Keuringsverslag van een elektrische laagspanning- en zeer lage spanningsinstallatie

NIET CONFORM

Straatnaam Nieuwe Kuilenweg
Huisnummer 94
Busnummer 11
Postcode 3600
Gemeente GENK
Land België

Controlebezoek van een oude huishoudelijke elektrische installatie van een wooneenheid bij verkoop op vraag van de verkoper volgens (KB 08/09/2019) - AREI Boek 1- 8.4.2. en 8.2.1. en 4.2.4.3.

Afbeelding schakel- en verdeelbord:

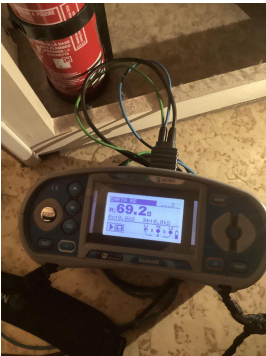
- I5.03 Het verdeelbord is niet makkelijk toegankelijk. (Boek 1 Onderafdeling 5.3.5.1.C.)
- I6.08 Er is geen ondergeschikte differentieelstroombeschermingsinrichting met een gevoeligheid van max. 30mA geplaatst voor de volgende stroombanen: de contactdozen die niet bestemd zijn voor de voeding van de vaste of vast opgestelde toestellen en machines, de verlichting, de ruimten die een bad en/of een douche bevatten, de wasmachines, de droogkasten en de afwasmachines. (boek 1 onderafdeling 4.2.4.3.b)

- Wegens de omkadering is het niet mogelijk om de kast te openen
- Bemeubeld
